PŘÍLOHA K BODU Č. 12

Návrh připomínek MČ Brno – Tuřany k novému územnímu plánu

14.2 Návrhová plocha CH-1.

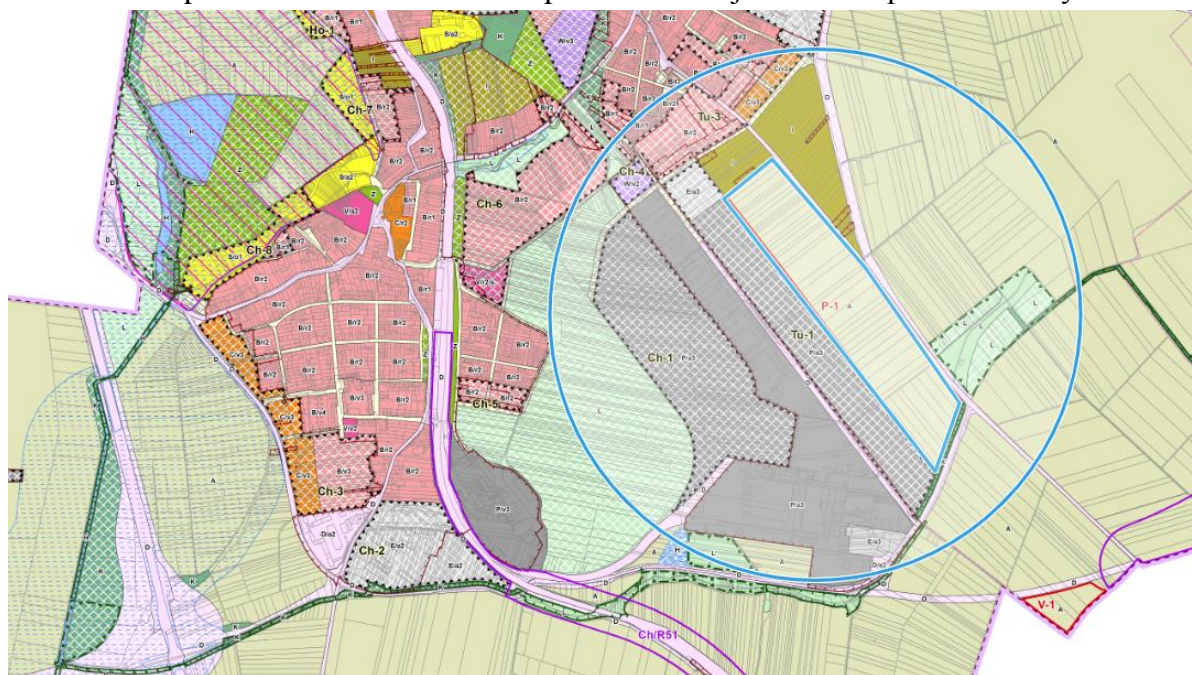
Zastupitelstvo MČ Brno-Tuřany požaduje zrušit komerční plochu CH-4 a nahradit ji plochou zahrádek I.

Komerční plocha navržená v lokalitě Šípková-Růžová je pro danou oblast dostačující, plocha zahrádek vhodně odcloní plochy bydlení od průmyslových ploch při ulici Tovární.

15.3 Plocha TU-1 je v části navazující na bytovou zástavbu navržena pro lehkou výrobu E/a3.

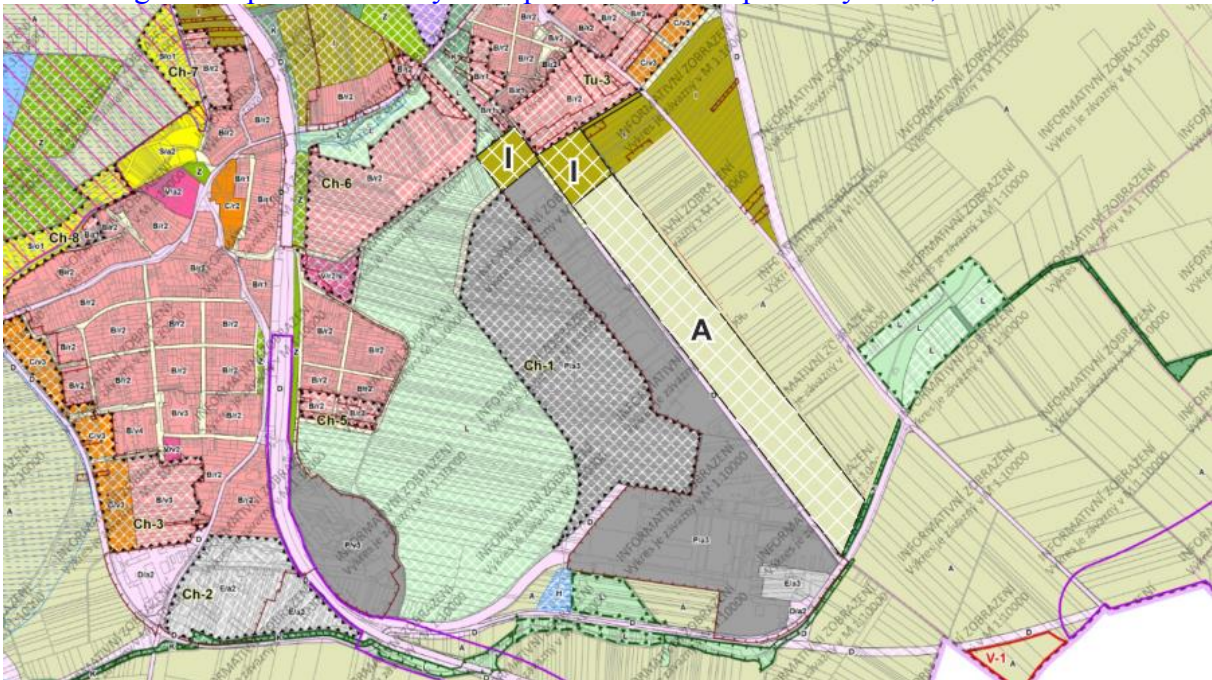
Zastupitelstvo MČ Brno-Tuřany požaduje změnit plochu TU-1 v části E/a3 na plochu zahrádek I.

Plocha zahrádek bude tvořit přirozený přechod mezi plochou pro bydlení B a současným průmyslovým areálem P.

16 Tuřanské náměstí

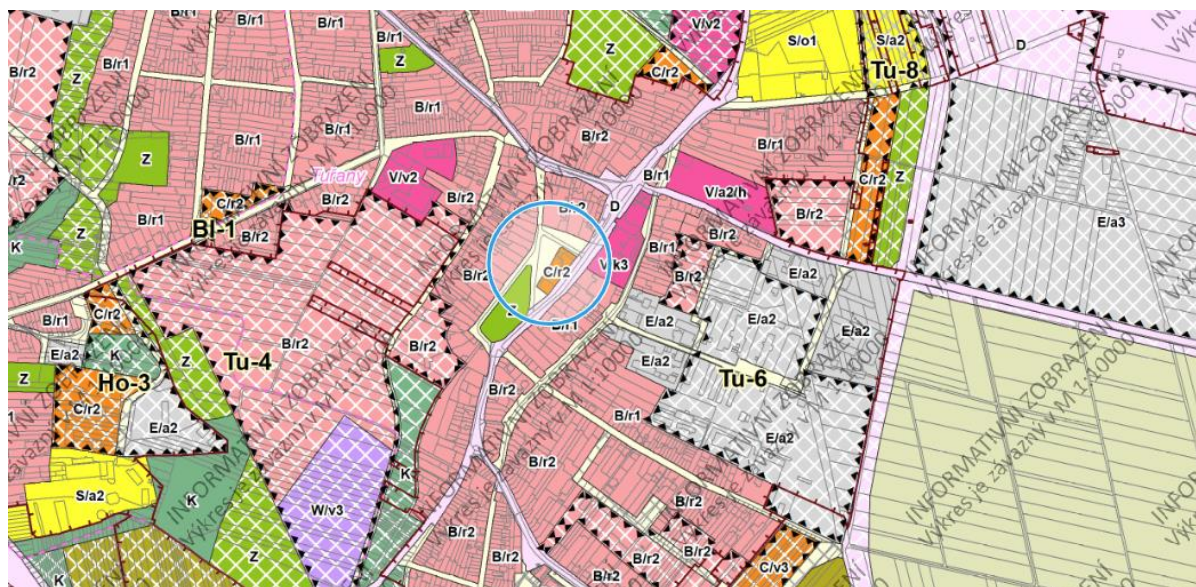
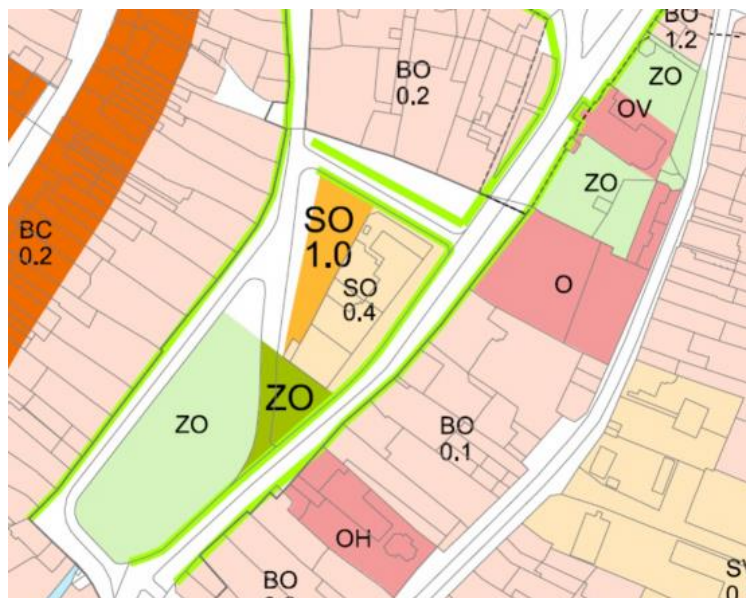
Zastupitelstvo MČ Brno-Tuřany požaduje oblast Tuřanského náměstí upravit podle studie KAM.

Studie KAM byla již podrobně konzultována, upravována a odsouhlasena s vedením městské části a zastupitelstvem MČ.

17.2 Lokalita pro bydlení „Malá Slatinka“ je mezi dálnicí a průmyslovými plochami.

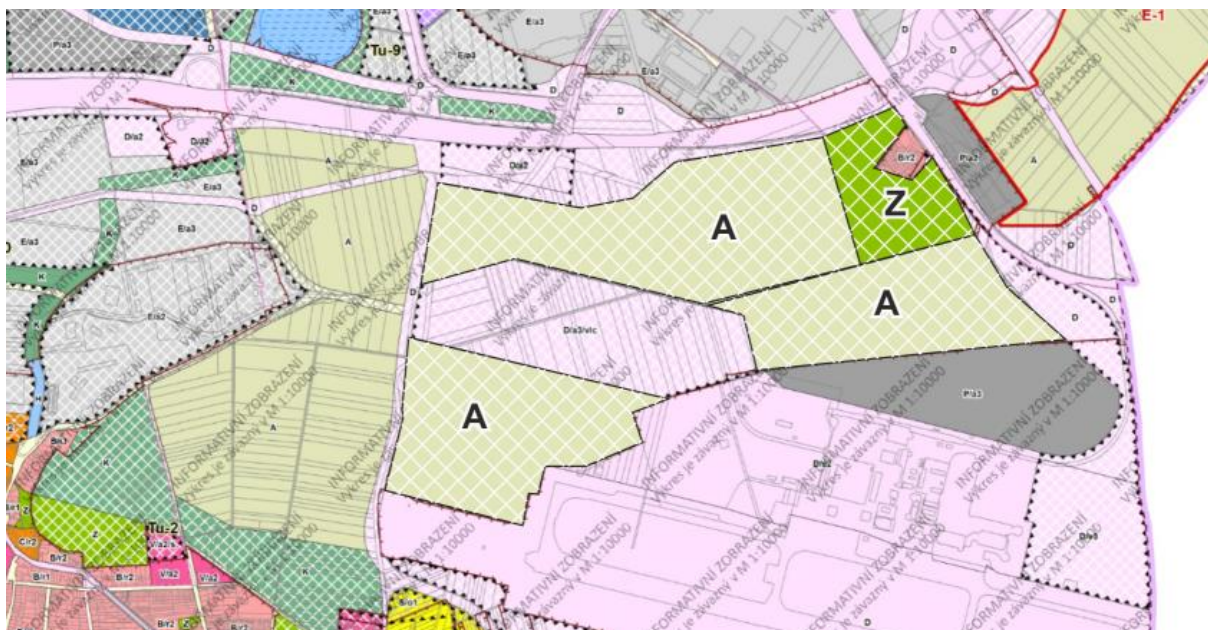
Zastupitelstvo MČ Brno-Tuřany požaduje „Malou Slatinku“ odclonit od navazujících ploch pruhem krajinné zeleně Z.

Sousedství plochy E se stabilizovanou plochou B je nevhodné z hlediska dopravní, hlukové i jiné zátěže z provozu průmyslového areálu pro současné obyvatele rodinných domů.

17.4 Je navrženo rozšíření plochy letiště v jihozápadním cípu.

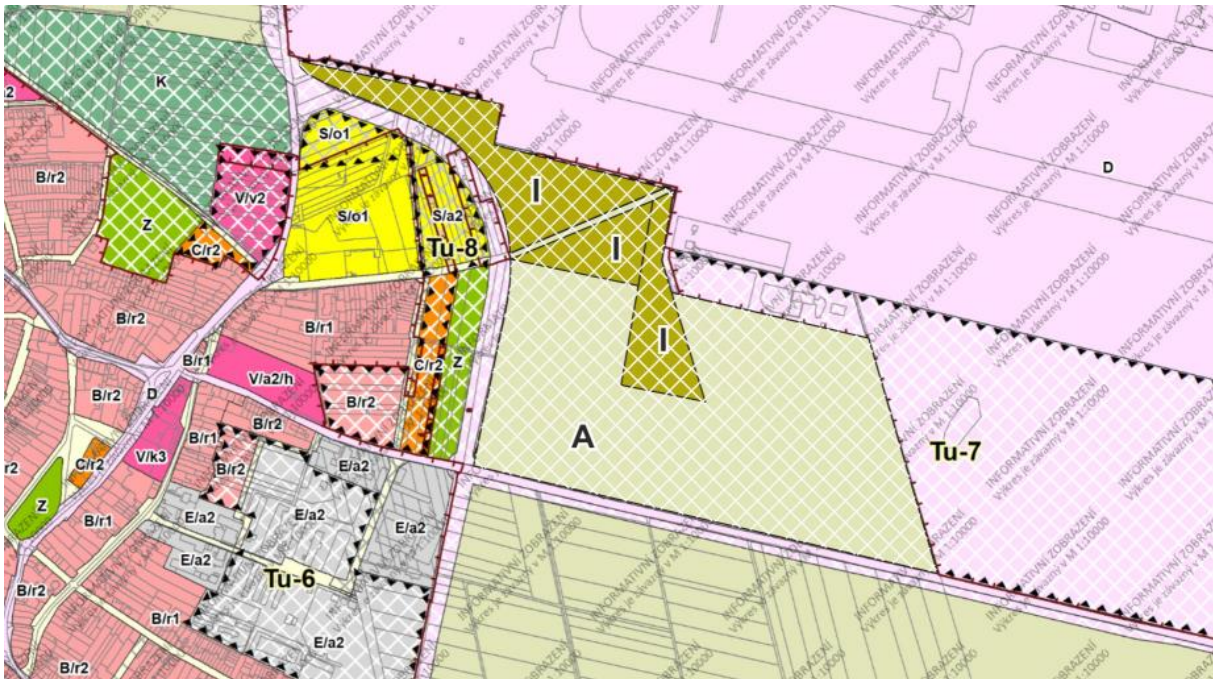
Zastupitelstvo MČ Brno-Tuřany požaduje z návrhové plochy pro letiště vyjmout plochu v prodloužení ulice Karkulínovy a ponechat toto území jako zahrádky I.

Navrhovaná lokalita je vzhledem k ochranným pásmům a vzletovým hladinám letiště nevyužitelná pro jakoukoliv zástavbu budovami.

18.1 Území kolem mateřské školy Zapletalova je navrženo v ploše bydlení.

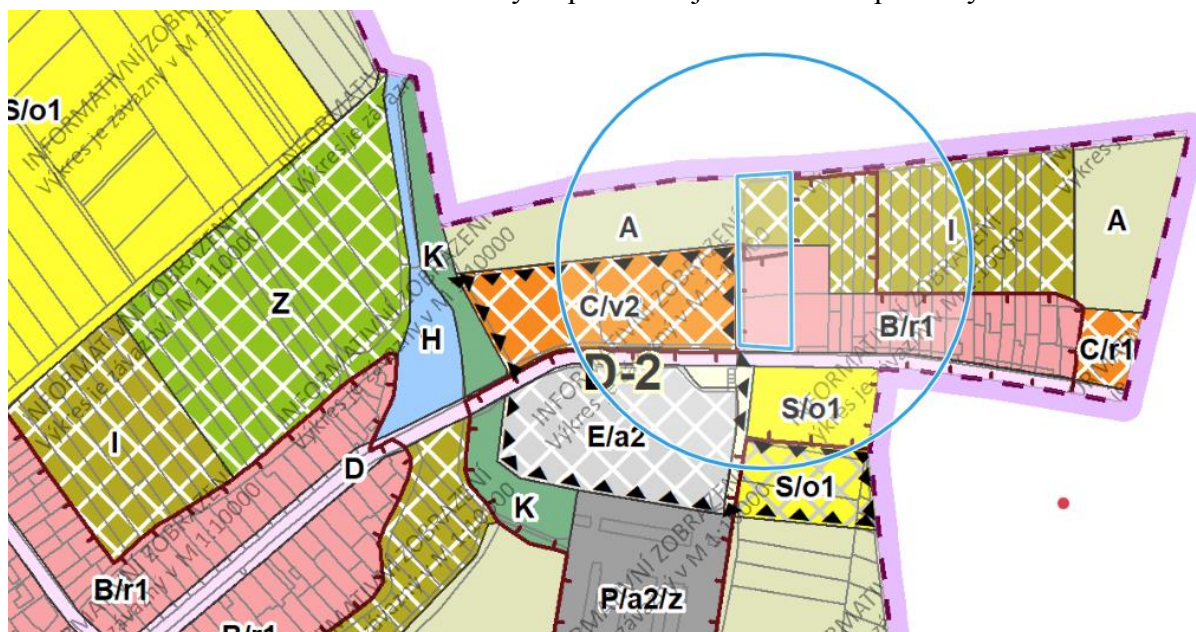
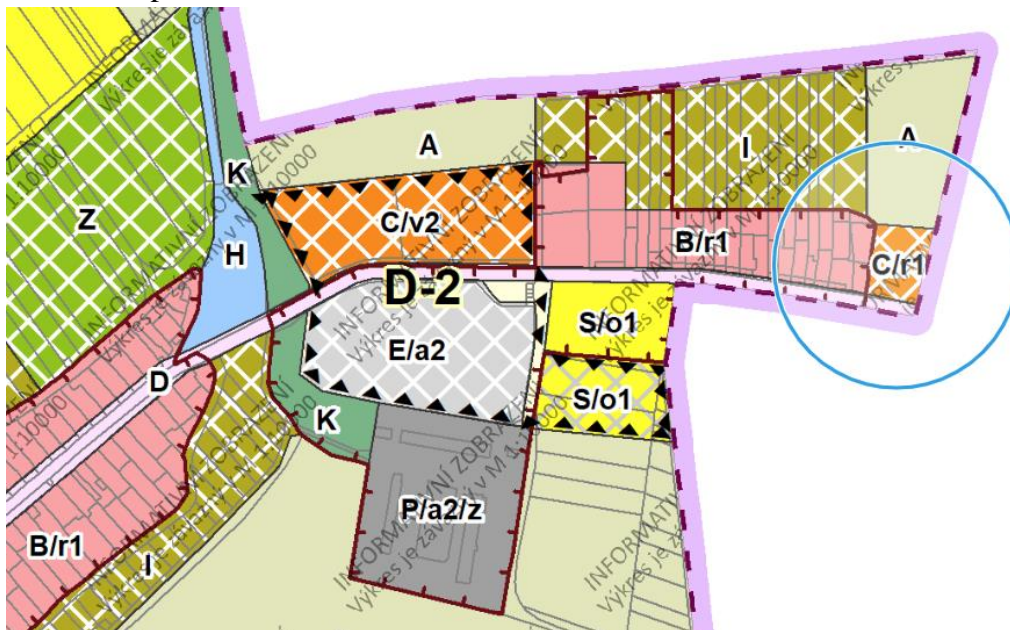
Zastupitelstvo MČ Brno-Tuřany požaduje území kolem mateřské školy na ulici Zapletalově ponechat podle současného územního plánu.

Vzhledem k nově navrhovaným plochám bydlení je vhodné zachovat možnost rozšíření kapacity stávající mateřské školy i v novém územním plánu.

18.2 Při ulici Zapletalově, na výjezdu z obce směrem na Kobylnice je navržena malá plocha C/r1.

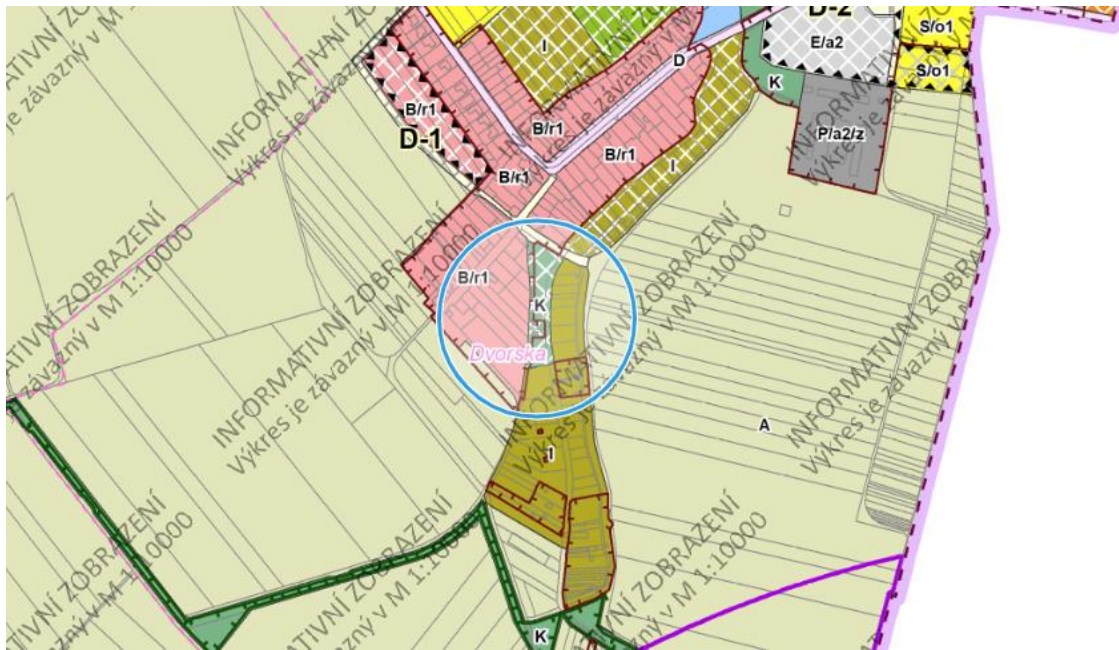
Zastupitelstvo MČ Brno-Tuřany požaduje malou návrhovou plochu C/r1 na výjezdu ze Dvorsk směrem na Prace přeradit do plochy B/r1.

Plocha pro bydlení B je v celém okolí. Rovněž v územním plánu obce Kobylnice na druhé straně ulice Zapletalova je návrhová plocha pro bydlení.
